令和4年度第67回原子力規制委員会（令和5年2月1日）における指摘
及び福島県からの御意見を踏まえた
東京電力福島第一原子力発電所の中期的リスクの低減目標マップの改定案

令和5年2月20日

原子力規制庁 東京電力福島第一原子力発電所事故対策室

東京電力福島第一原子力発電所の中期的リスクの低減目標マップ(案)

放射性物質(主にCs-137)の所在状況(使用済燃料は除く) (単位;PBq)

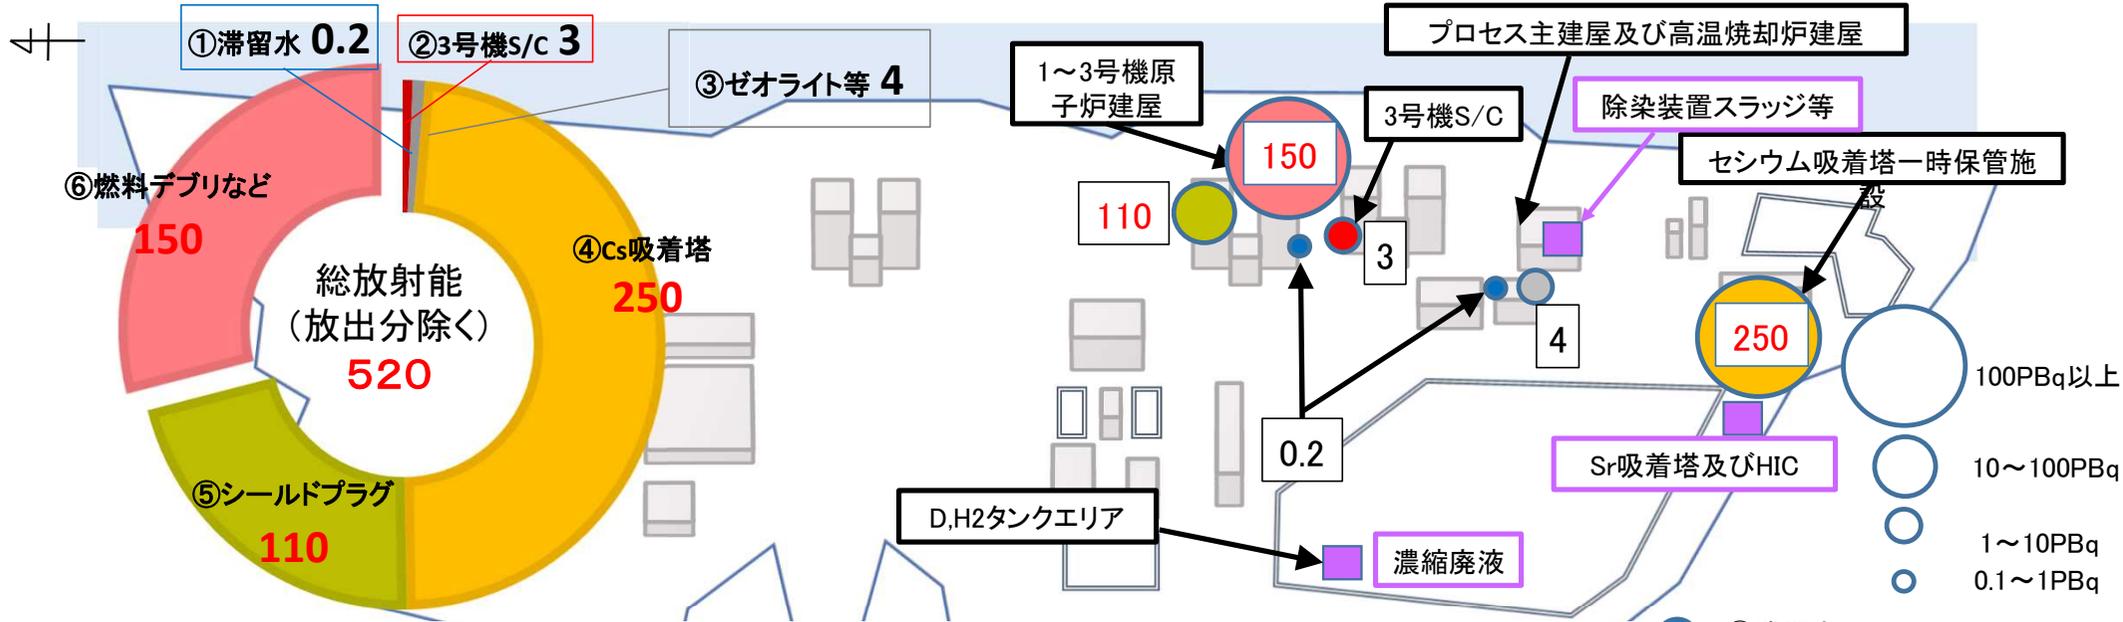
赤字部分:委員会における指摘を踏まえた修正
